自遊堂 2F

改訂平面図

登美屋第6ビル 2F / 最新パースとの共通寸法

計画図 / 2026.10.09 R4

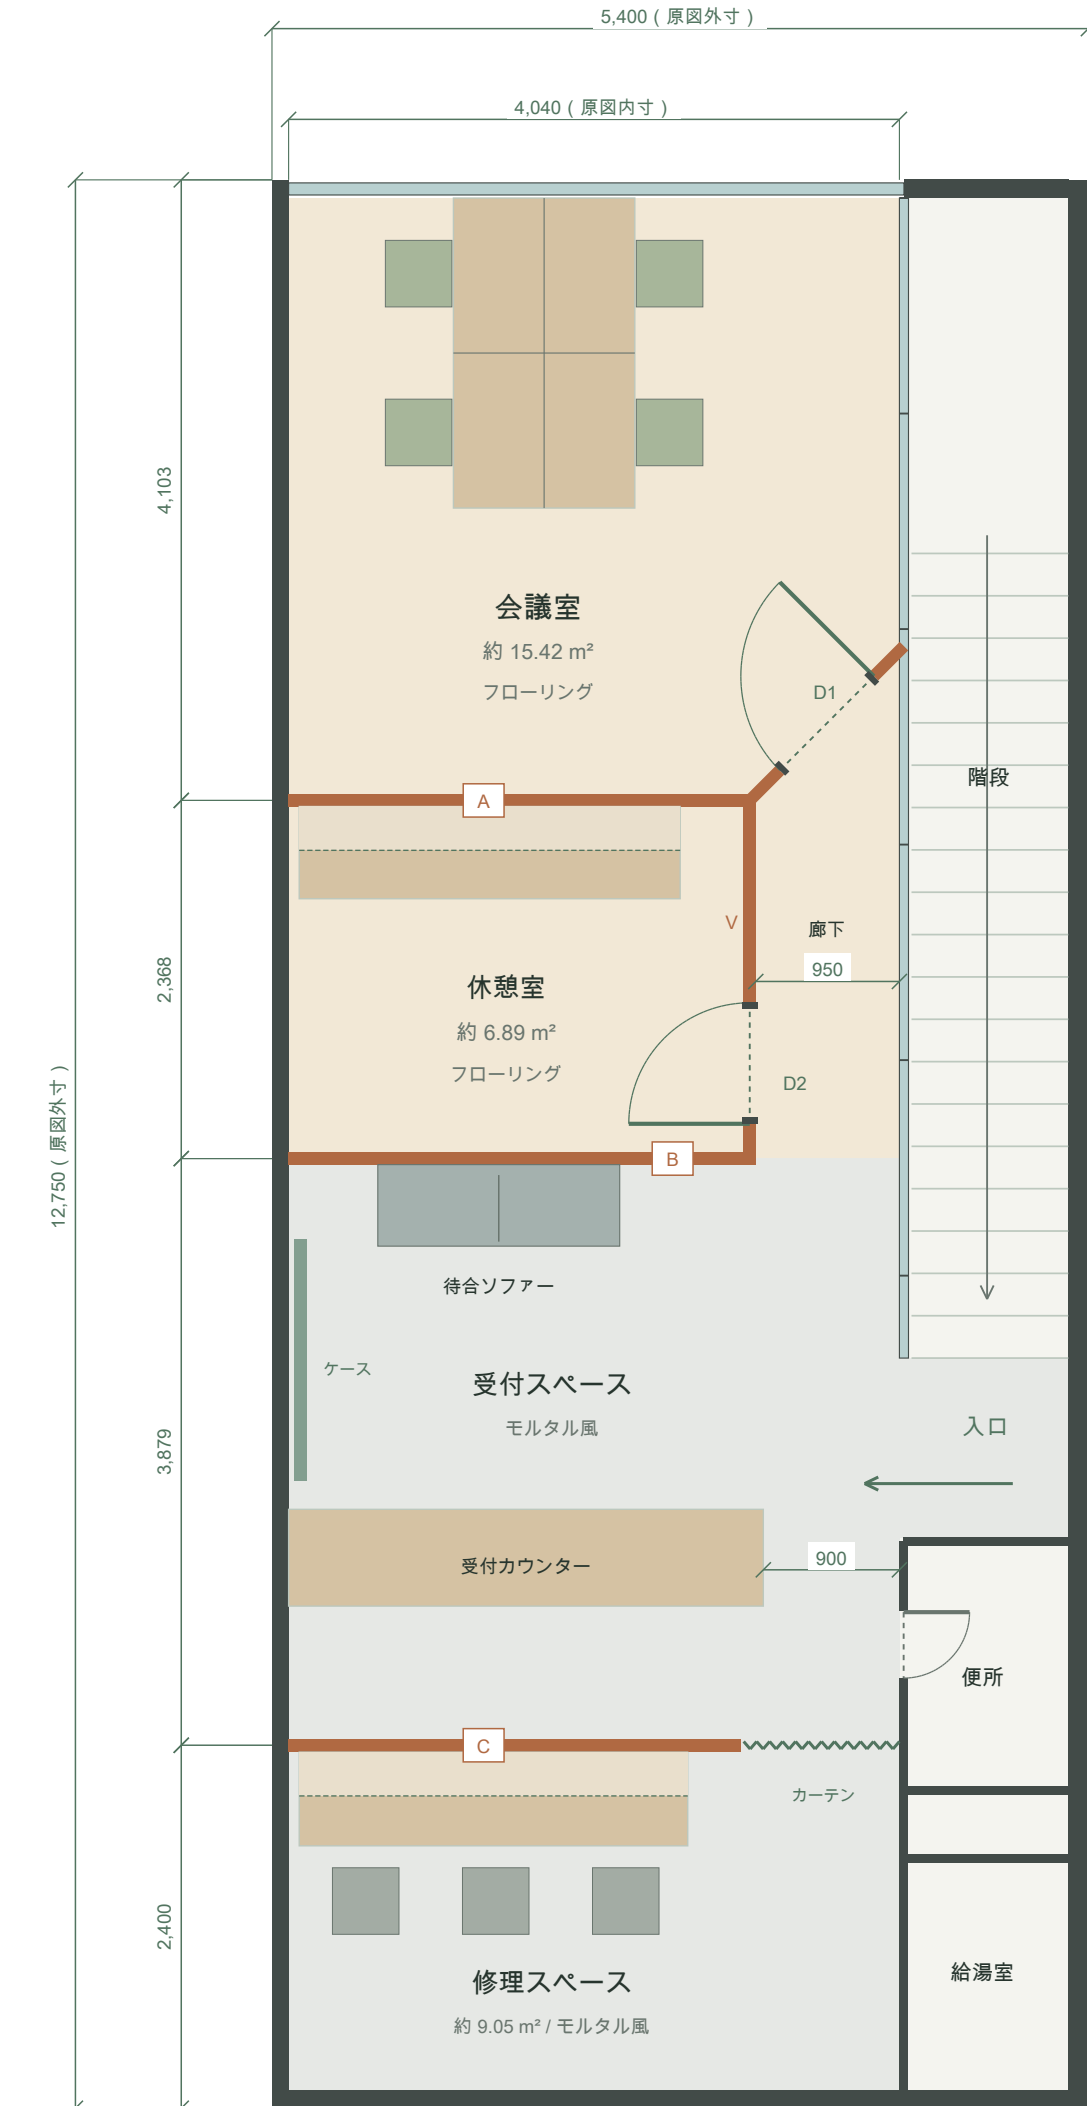
会議室を拡張し、休憩室の奥行きを550mm縮小（直前パース比）。
廊下は原図900mmから950mmへ。斜め壁と扉を45°に整形。
受付机は左側面を壁付けにし、トイレ側へ900mmの通路を確保。
原図Cの開き戸表示を削除し、パースどおりカーテンに訂正。
会議室の机は縦置き・端部を奥壁へ。キャビネットは削除。
修理室の奥壁の机・棚は設けず、間仕切り側の天板・棚を維持。

A | 会議室の斜め入口と廊下

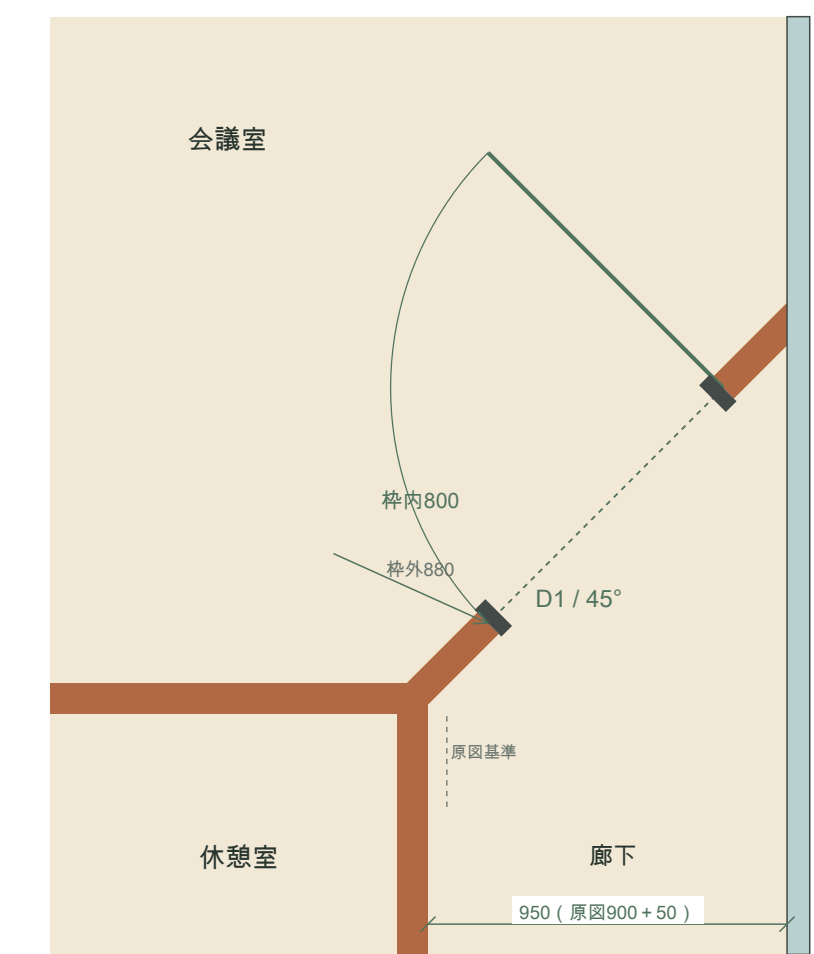
A壁を直前バースより550mm移動。斜め壁は一直線に接続。

斜め壁芯長 約1,442.5 = 壁281.25 + 開口880 + 壁281.25 mm

B | 受付机・ トイレ側通路・ C開口

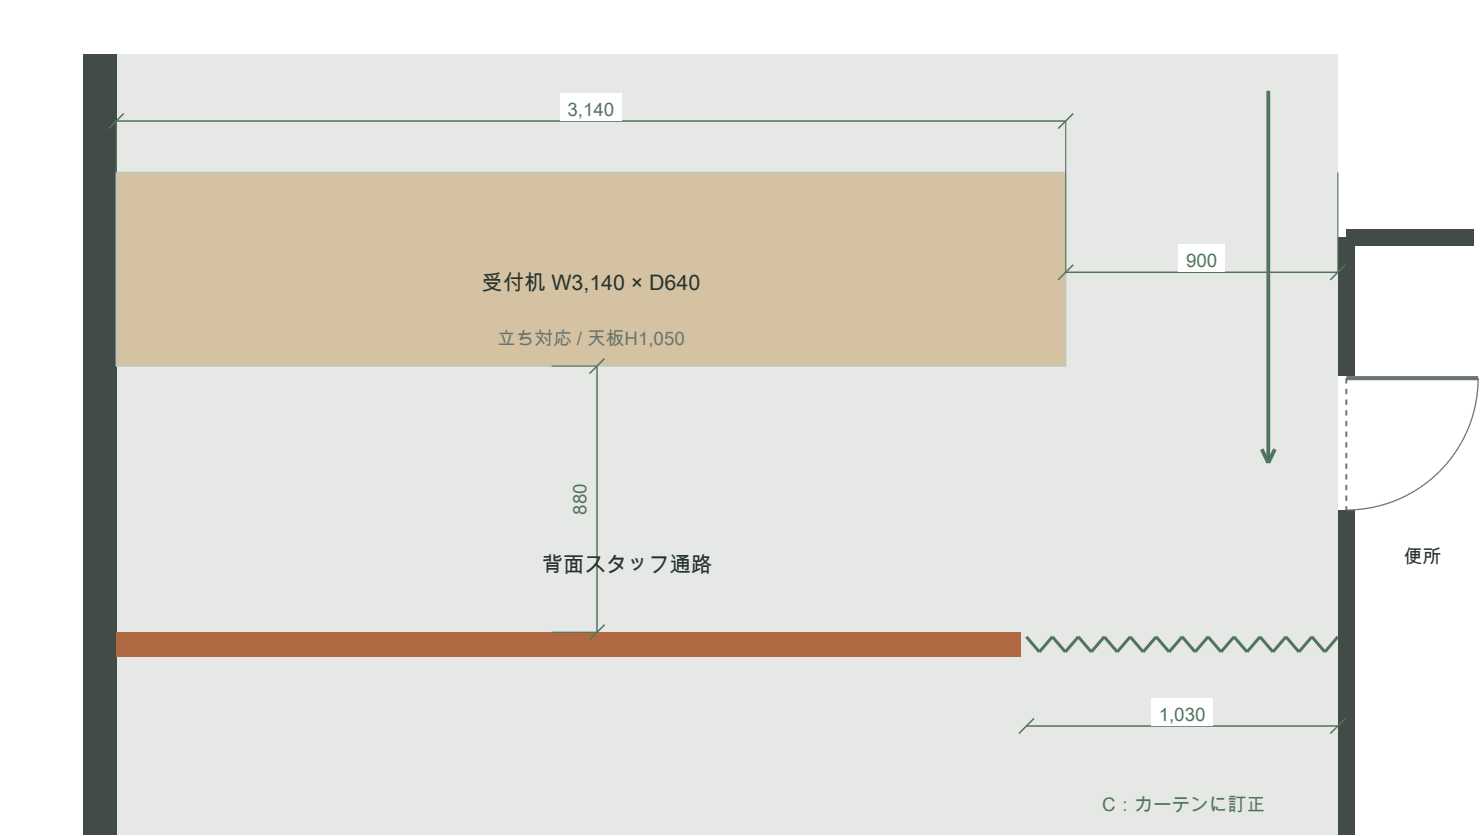
Cの開き戸・ 開閉軌跡を削除。カーテン開放時は約865mm。

トイレ側通路：4,040 - 3,140 = 900 mm

背面通路：10,350 - 40 - 9,430 = 880 mm
